改善箇所説明図

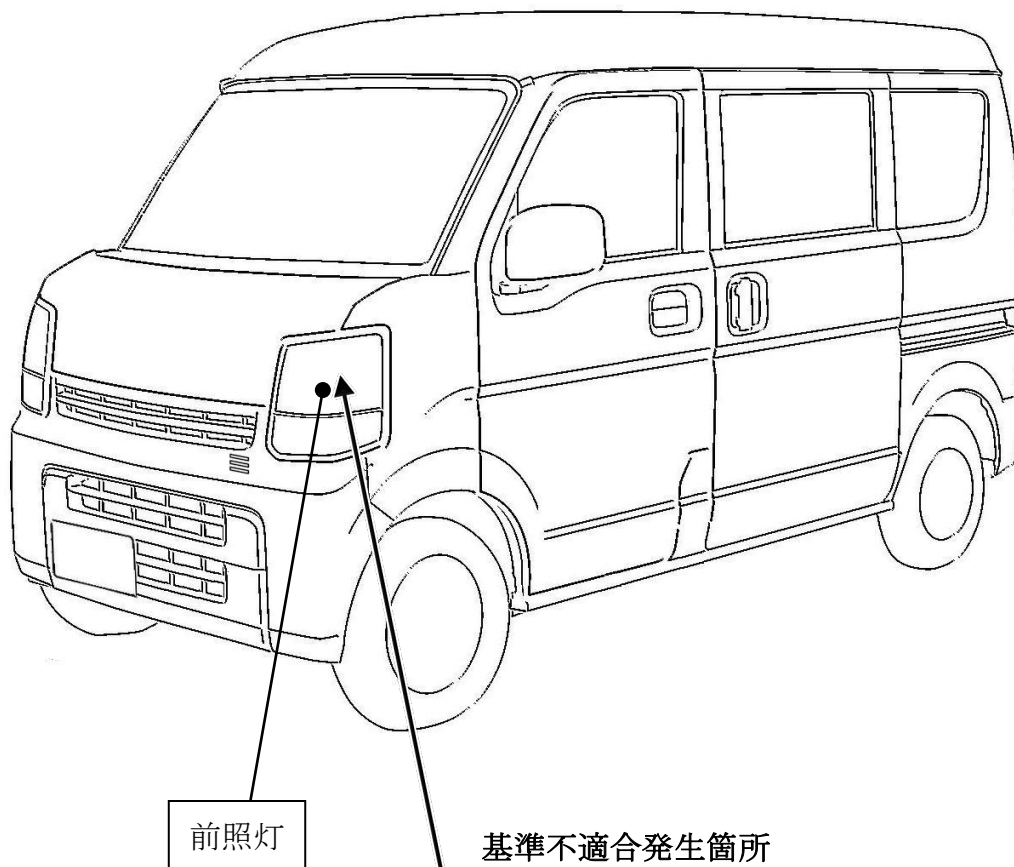
前照灯において、車両製造工場の光軸検査設備で、受光器の設定位置が不適切な状態で光軸の調整、検査を行ったものがある。そのため、光軸が保安基準を満足していないおそれがある。

全車両、前照灯の光軸を点検し、調整が必要な場合は光軸調整を行う。

識別：ID プレートに白金のシールを貼付する。
